Nasz znak: ZOZ.XI.5/272/2/<sup>km</sup>1/18

data: 19.02.2018r.

**DOTYCZY:** Zapytań do postępowania prowadzonego w trybie przetargu nieograniczonego nr 2/18/ZP pod nazwą „Rozbudowa i przebudowa szpitala w Dąbrowie Tarnowskiej wraz z budową wewnętrznych instalacji (elektryczna w tym zasilanie i oświetlenie, telefoniczna, internetowa, odgromowa, gazowa, gazów medycznych, wody zimnej, ciepłej wody użytkowej, wodociągowa, przeciwpożarowa, kanalizacji sanitarnej, centralnego ogrzewania, klimatyzacji) wraz z układem komunikacji wewnętrznej obejmującym ciąg pieszo – jezdny, drogę pożarową, utwardzenia terenu i dojścia wraz z rozbudową instalacji zewnętrznych (wodociągowa, kanalizacji sanitarnej, kanalizacji deszczowej, ciepłownicza, gazowa, gazów medycznych, elektroenergetyczna, techniczna) na działce 12/6 i części działek nr 12/5 i 12/10, obręb 0001 Dąbrowa Tarnowska, jedn. ewid. Dąbrowa Tarnowska” w ramach projektu pn. „Inwestycje w infrastrukturę Zespołu Opieki Zdrowotnej w Dąbrowie Tarnowskiej w celu poprawy jakości oraz dostępności świadczonych usług” dofinansowanego z Regionalnego Programu Operacyjnego Województwa Małopolskiego na lata 2014-2020, poddziałanie 12.1.3 Infrastruktura

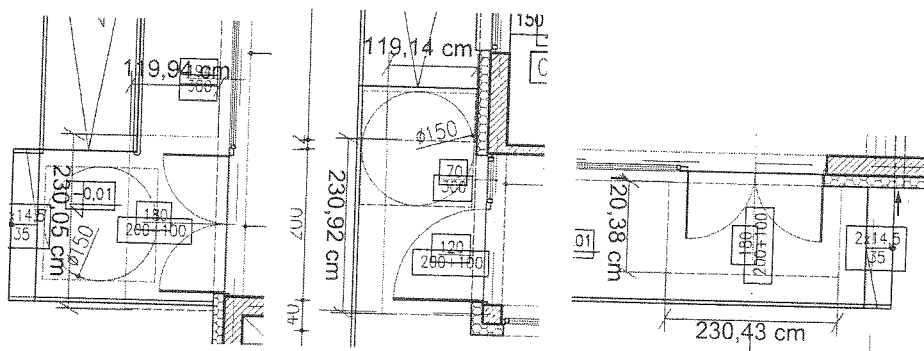
14. W opisie wskazane (oddział zakaźny) jest wykonanie:

„Zadaszenie szklane o wym. 150x120. Daszek wykonany ze szkła bezpiecznego, okucia wykonane ze stali nierdzewnej, wspornik o długości 100cm. Mocowanie punktowe do szkła do belek wspornikowych. Szkło montowane ze spadkiem 3%. Dwa profile montowane do ściany zakotwione w warstwie konstrukcyjnej.” (str. 48)

– brak pozycji w przedmiarze, czy należy to do zakresu prac?

Jeżeli tak to:

Na ruszcie budowlanym daszek narysowany jest w 3 miejscach. Czy przyjąć do zakresu prac 3 daszki szklane?

W opisie wskazane jest wykonanie daszków szklanych o wym. 150x120cm a na rysunku narysowane są daszki szklane o wym. w rzucie 230x120cm. Które wymiary należy przyjąć do zakresu prac?

Odpowiedź: Wykonanie 3 daszków należy do zakresu. Dopuszczalny Poliwęglan.

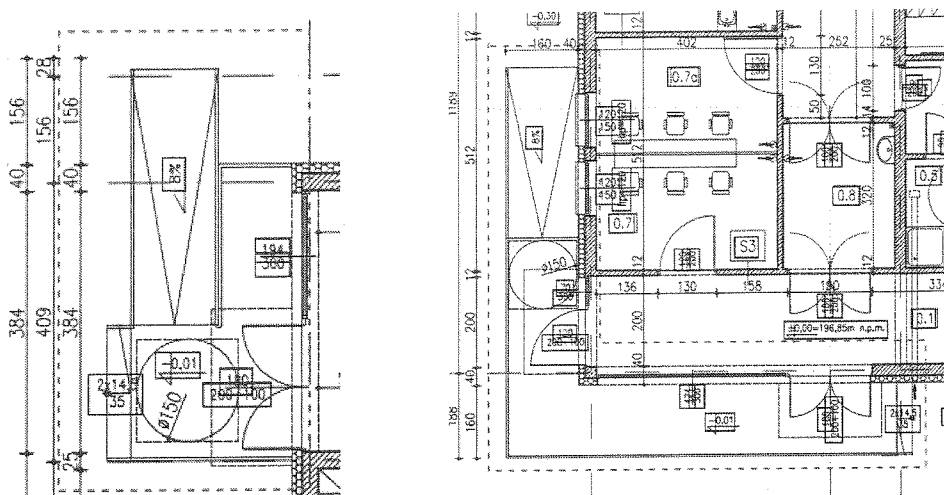
15. Na rzucie budowlanym (oddział zakaźny) narysowane są pochylnie dla niepełnosprawnych z barierkami.

– brak pozycji w przedmiarze, czy należy to do zakresu prac?

Odpowiedź: Barierki należą do zakresu.

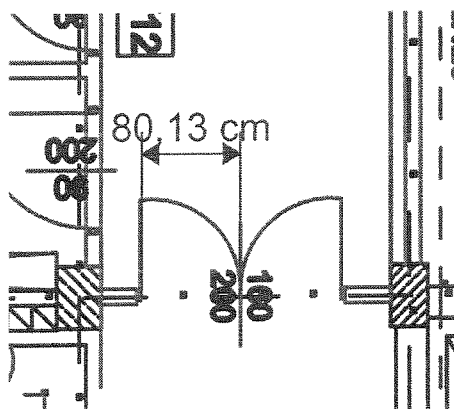
34. W opisie wskazane jest wykonanie wiaty w lewej i środkowej części oddziału Pulmonologii. Rysunki, opis i wniosek obu wiat według odrębnego opracowania.

– brak pozycji w przedmiarze, czy należy to do zakresu prac?

**Odpowiedź:** Wykonanie wiaty w lewej i środkowej części Oddziału Pulmonologii nie należy do zakresu prac.

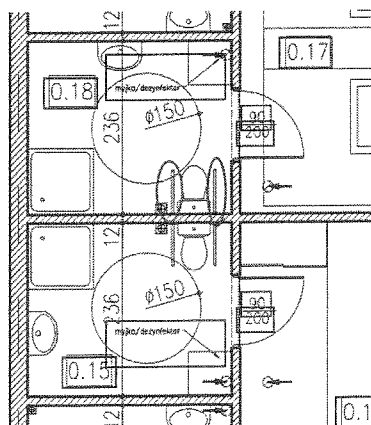
49. Proszę o sprecyzowanie, w których pomieszczeniach są wymagane grzejniki higieniczne (oddziały modernizowane).

**Odpowiedź:** Grzejniki higieniczne wymagane są we wszystkich pomieszczeniach modernizowanych oddziałów. Zgodnie z opisem w PFU- 1. Tam gdzie niezbędne (sale pooperacyjne, SIN); 2. W gabinetach zabiegowych; 3. OIT, Zakaźnym, Plucnym.
